Stellungnahme P6-204/2018

**Gutachterliche Stellungnahme zur Verwendung der
Prüfungen der F90-Brandschutzverglasung »aluflam IV«
zur Klassifizierung der modifizierten Konstruktion
F60-Brandschutzverglasung »aluflam V«**

Auftraggeber:
aluflam GmbH
Am Bahnhof 6
56767 Höchstberg
Deutschland

Stuttgart, 7. August 2018

Bild 1: Variantenvergleich der Verglasungen

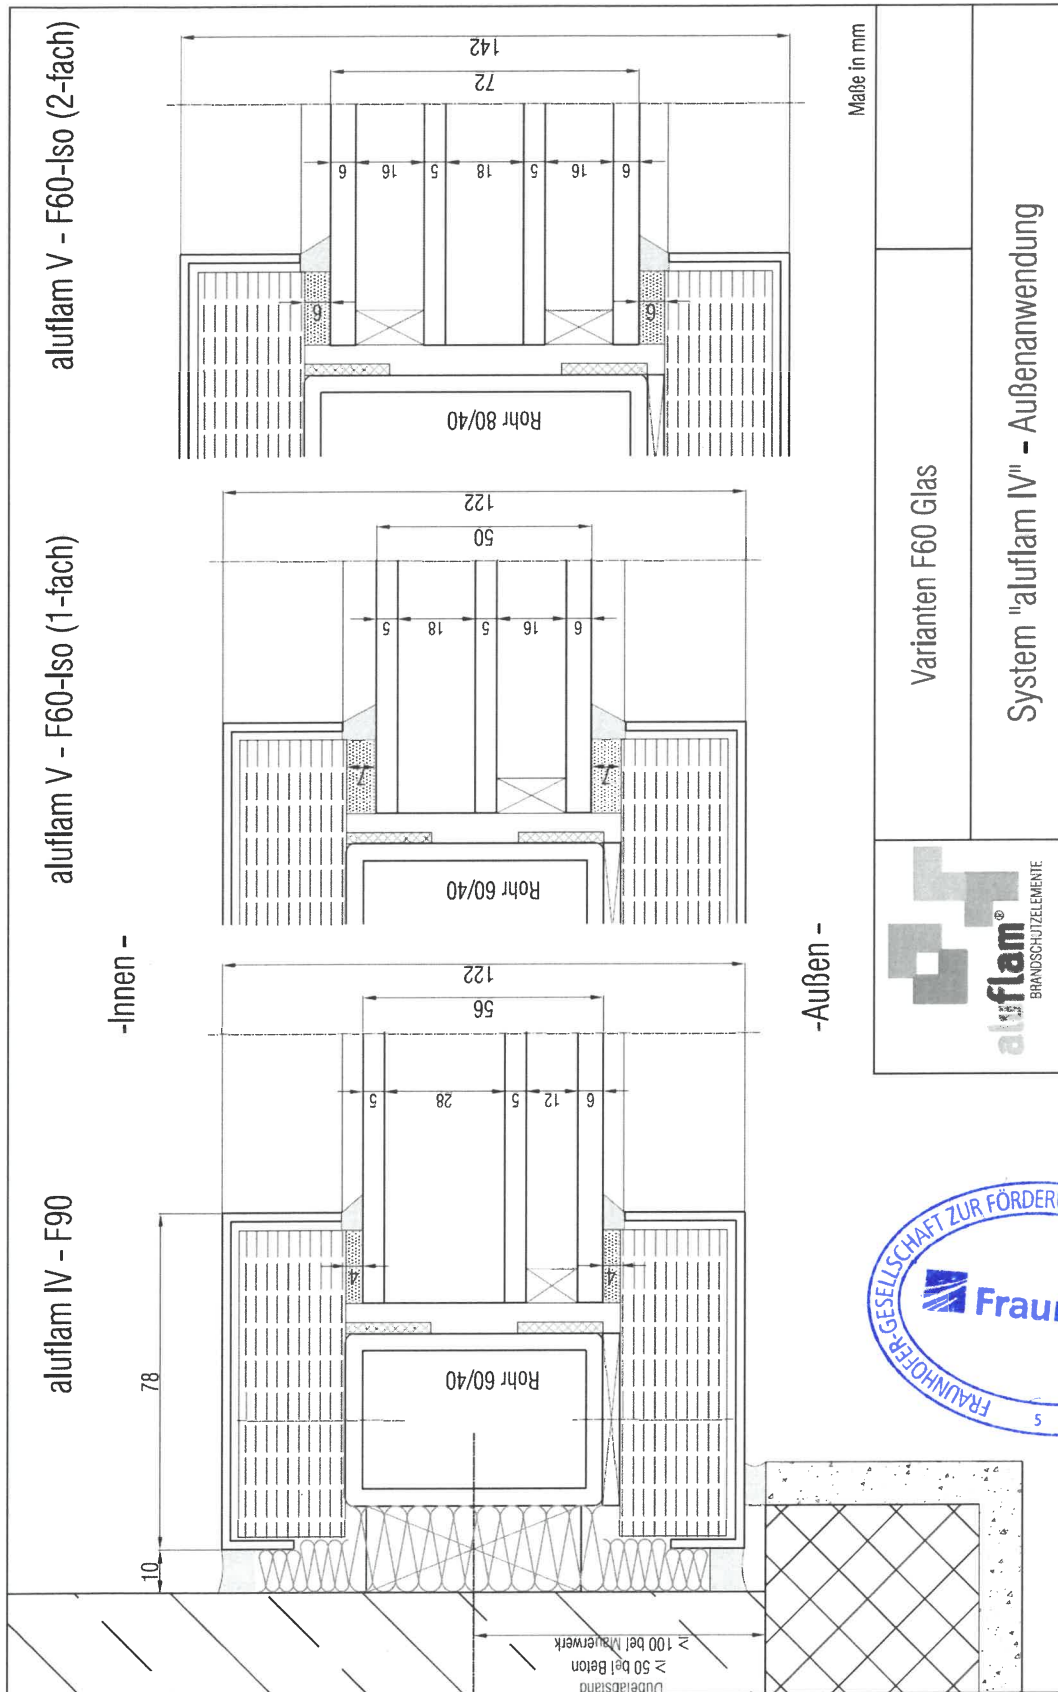
Anstelle der geprüften Isolierverglasung, F90-Brandschutzverglasung »aluflam IV« mit einem Glasaufbau von »5 / 28 Gel / 5 / 12SZR / 6 mm Außenscheibe ESG« (linke Darstellung in Bild 1), soll für die F60-Brandschutzverglasung »aluflam V« ein Isolierglas (mittlere Darstellung in Bild 1) mit einem Glasaufbau von »5 / 18 Gel / 5 / 16SZR / 6 mm Außenscheibe ESG« ohne sonstige Änderungen der Konstruktion oder ein 3-fach Isolierglas (rechte Darstellung Bild 1) mit einem Glasaufbau »6 / 16SZR / 5 / 18Gel / 5 / 16 SZR / 6 mm Außenscheibe ESG«, bei der zusätzlich die Bautiefe der tragende Stahlrohrkonstruktion von 60 mm auf 80 mm erhöht wird, eingesetzt werden. Bei der F60-Brandschutzverglasung »aluflam V« wird gegenüber der F90-Brandschutzverglasung »aluflam IV« die Abdichtungsbreite der Glasversiegelungsfuge von 4 mm auf 6 bis 7 mm erhöht. Die Konstruktion bleibt ansonsten unverändert.

Bei der F60-Brandschutzverglasung »alufam V« bleibt gegenüber der F90-Brandschutzverglasung »alufam IV« die Bautiefe der tragenden Stahlkonstruktion gleich oder wird vergrößert und die Fugenbreite der Glasversiegelung erhöht sich geringfügig, was der Funktion der Versiegelungsfuge zu Gute kommt. Deckleisten und die Abdichtung der Konstruktion und Gläser bleiben prinzipiell gleich.

Nach Pkt. 2 und 3 gibt der Hersteller an, dass es bei der F60-Brandschutzverglasung »alufam V« gegenüber der F90-Brandschutzverglasung »alufam IV« keine Änderungen der einzelnen Glasstärken gibt und sich die statischen Eigenschaften gegenüber der Erstprüfung nicht verschlechtern und somit keine Verschlechterung der Leistungseigenschaften vorhanden ist. Unter Annahme der von dem Hersteller erklärten Gleichwertigkeit mit der Erstprüfung [1] wäre eine erneute Prüfung aufgrund von Änderungen im Bereich der Verglasung nicht erforderlich.

- Widerstand gegen Windlasten [5]:
Die Anwendung der Ergebnisse der Prüfung und Klassifizierung des Widerstandes gegen Windlasten für den in der bauaufsichtlichen Zulassung [2] unter Punkt 3.5 genannten Anwendungsbereich, ist auch für F60-Konstruktionen mit Verglasungen nach Bild 1 für die F60-Brandschutzverglasung »alufлам V« anwendbar.
Die Anwendung der Ergebnisse der Prüfung und Klassifizierung des Widerstandes gegen Windlasten für den in der bauaufsichtlichen Zulassung [2] unter Punkt 3.5 genannten Anwendungsbereich ist für F60-Konstruktionen mit einem Paneel nach Bild 2 für die F60-Brandschutzverglasung »alufлам V« nicht geregelt. Hier wird auf den Punkt 3.3.4 der Zulassung Z-19.14-251 [2] verwiesen, die eine Beurteilung nach technischen Baubestimmungen oder allgemeinen bauaufsichtlichen Zulassungen fordert.

- Schlagregendichtheit [6]:
Die Anwendung der Ergebnisse der Prüfung und Klassifizierung der Schlagregendichtheit für den in der bauaufsichtlichen Zulassung [2] unter Punkt 3.5 genannten Anwendungsbereich ist auch für F60-Brandschutzverglasung »alufлам V« (Bild 1 und Bild 2) anwendbar.

- Luftdurchlässigkeit [7]:
Die Anwendung der Ergebnisse der Prüfung und Klassifizierung der Luftdurchlässigkeit für den in der bauaufsichtlichen Zulassung [2] unter Punkt 3.5 genannten Anwendungsbereich ist auch für F60-Brandschutzverglasung »alufлам V« (Bild 1 und Bild 2) anwendbar.

Bild 2: Detail »F 60 Paneel«

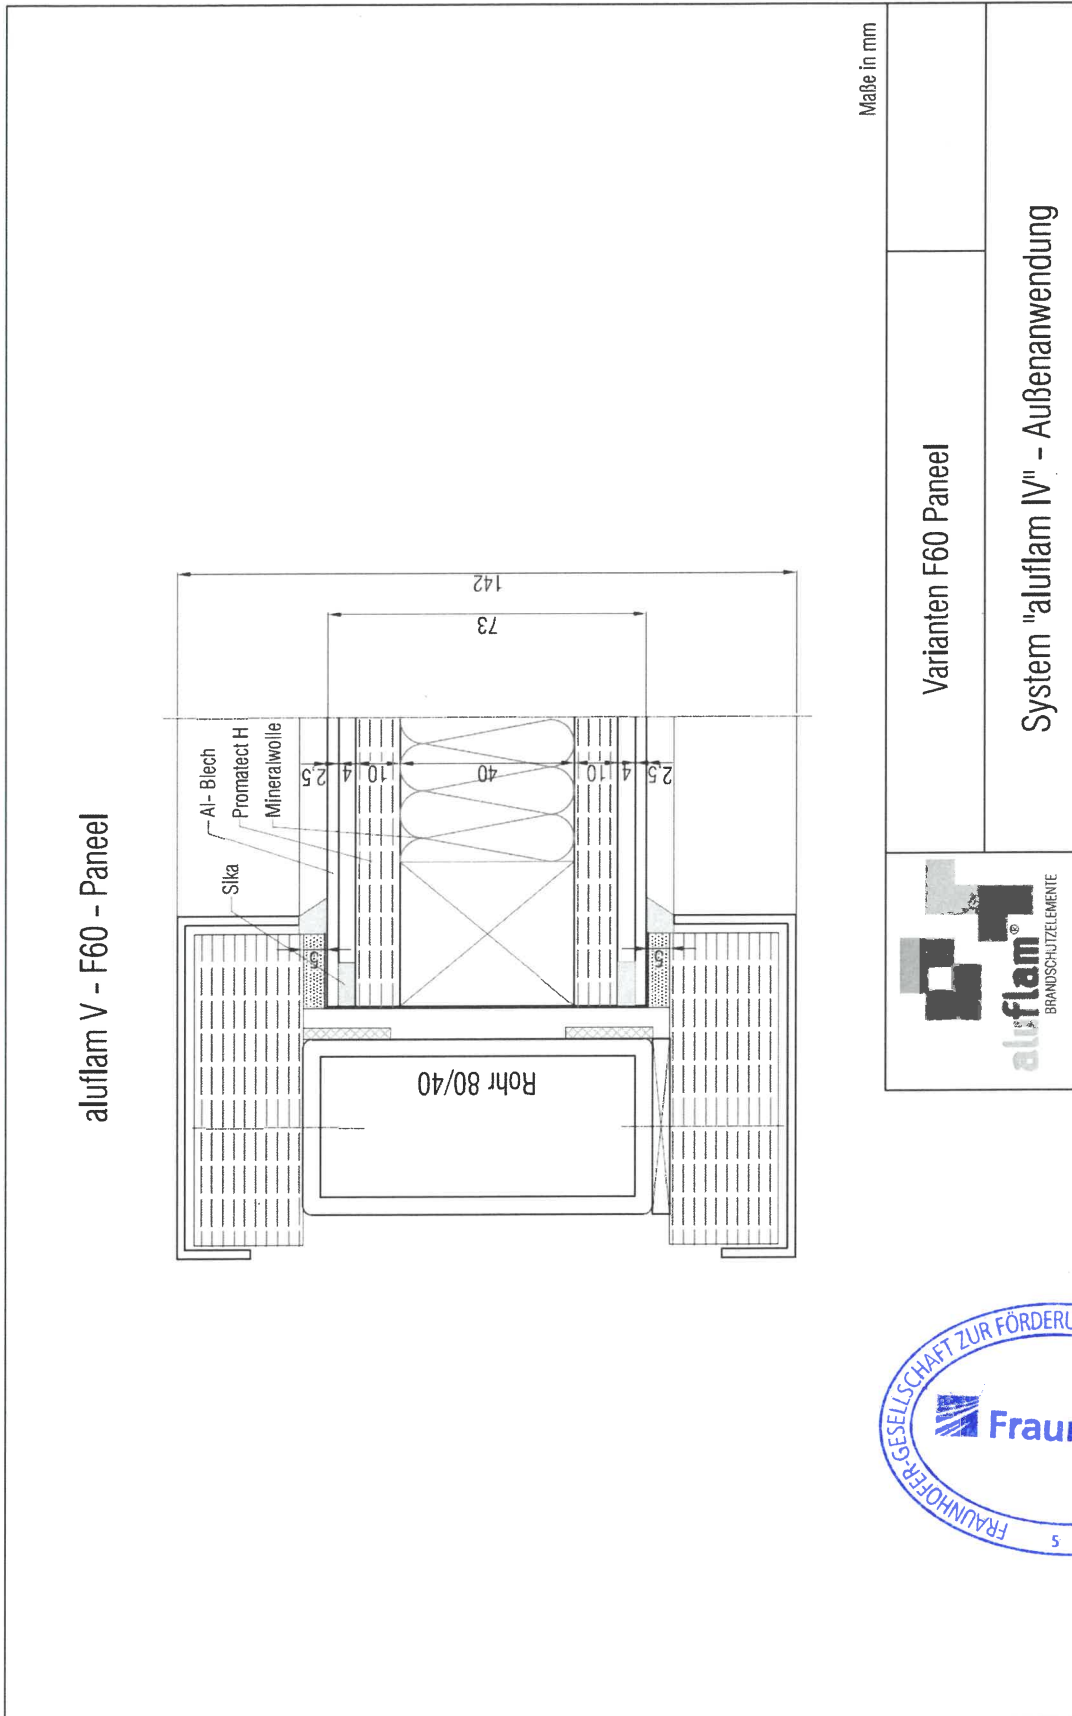
Anstelle der geprüften Isolierverglasung, F90-Brandschutzverglasung »aluflam IV«, soll für die F60-Brandschutzverglasung »aluflam V« ein Paneel (Bild 2) eingesetzt werden. Die Bautiefe der tragenden Stahlrohrkonstruktion wird von 60 mm auf 80 mm erhöht und die Dicke des Paneels der Verglasungsstärke des 3-fach Isolierglases (rechte Darstellung Bild 1) angepasst. Die Konstruktion bleibt ansonsten unverändert.

Das Paneel der F60-Brandschutzverglasung »aluflam V« (Bild 2) besteht aus äußeren pulverbeschichteten Aluminiumblechen ($d = 2,5 \text{ mm}$), die flexibel auf die innenliegenden Promatectplatten geklebt werden. Um eine definierte Dicke der Kleberaupe aus »Sikaflex 11FC« zu erreichen, die die Längenänderungen des Blechs aufnehmen kann, wird entlang der Kleberaupen ein Vorlegeband ($d = 4 \text{ mm}$) als Abstandshalter geklebt. Diese Verklebung erfolgt analog der Verklebung der Abdeckschalen der Rahmenkonstruktion unter Beachtung der Verarbeitungshinweise »Sikaflex 11FC«. Bei dem für die Brandprüfung gebauten Paneelformat von 2600 mm x 1145 mm wird neben der umlaufenden Kleberaupe im Abstand von jeweils ca. 450 mm eine senkrechte Kleberaupe vorgesehen (Bild 3 und 4). Das Paneel wird an seinen Rändern umlaufend mit einer ebenfalls flexiblen Versiegelung zur Rahmenkonstruktion hin abgedichtet. Der Ausdehnungskoeffizient der Bleche entspricht dem der

Der Ausdehnungskoeffizient der Bleche, die als innere und äußere Schale des Paneels der F60-Brandschutzverglasung »alufam V« (Bild 2) dienen, entspricht dem der umlaufenden Abdeckschalen aus Aluminium, was zu einer Verminderung der Belastung der Abdichtungsfuge zwischen dem Rahmen und dem Paneel gegenüber der geprüften Ausführung der F90-Brandschutzverglasung »alufam IV« führt.

Nach Pkt. 2 und 3 gibt der Hersteller an, dass bei der F60-Brandschutzverglasung »alufam V« gegenüber der F90-Brandschutzverglasung »alufam IV« die Bautiefe der tragenden Stahlkonstruktion erhöht wird, die Anschluss-Geometrien an die Füllungen gleich bleiben und die Paneelstärke gegenüber der geprüften Glasstärke um 20 mm erhöht wird.

Ein Nachweis der Übertragbarkeit der Leistungseigenschaften des Widerstandes gegen Windlasten kann nach EN 13830 [4] auf Grundlage der Erstprüfung nach [1] nicht getätigt werden, da keine Paneelaufbauten geprüft wurden. Wie in der Zulassung [2] unter 3.3.4 beschrieben, wird auf die Möglichkeit verwiesen, diesen Nachweis ohne erneute Prüfung für den jeweiligen Anwendungsfall nach technischen Baubestimmungen oder einer allgemein bauaufsichtlichen Zulassung zu führen. Dies korrespondiert mit der Möglichkeit der Berechnung nach Anhang C (Widerstand gegen Einwirkungen: Anleitung zur Anwendung von Eurocodes) der DIN EN 13830 [4]. In Bezug auf die Schlagregendichtheit und Luftdurchlässigkeit erklärt der Hersteller in Bezug auf die Anschlusssituation zum Profil die Gleichwertigkeit mit der Erstprüfung [1]. Unter Annahme der von dem Hersteller erklärten Gleichwertigkeit wäre eine erneute Prüfung der Luftdurchlässigkeit und der Schlagregendichtheit aufgrund des Tausches der Verglasung gegen ein Paneel nicht erforderlich.

Für die Beurteilung der Ausführung mit Paneel ist die Übernahme der Anwendungsregeln der Zulassung Z-19.14-251 [2] Punkt 3.3.4 sinnvoll. Für die Anwendung in einer bauaufsichtlichen Zulassung liegt die Entscheidung bei der Zulassungsstelle für Bauprodukte und Bauarten.
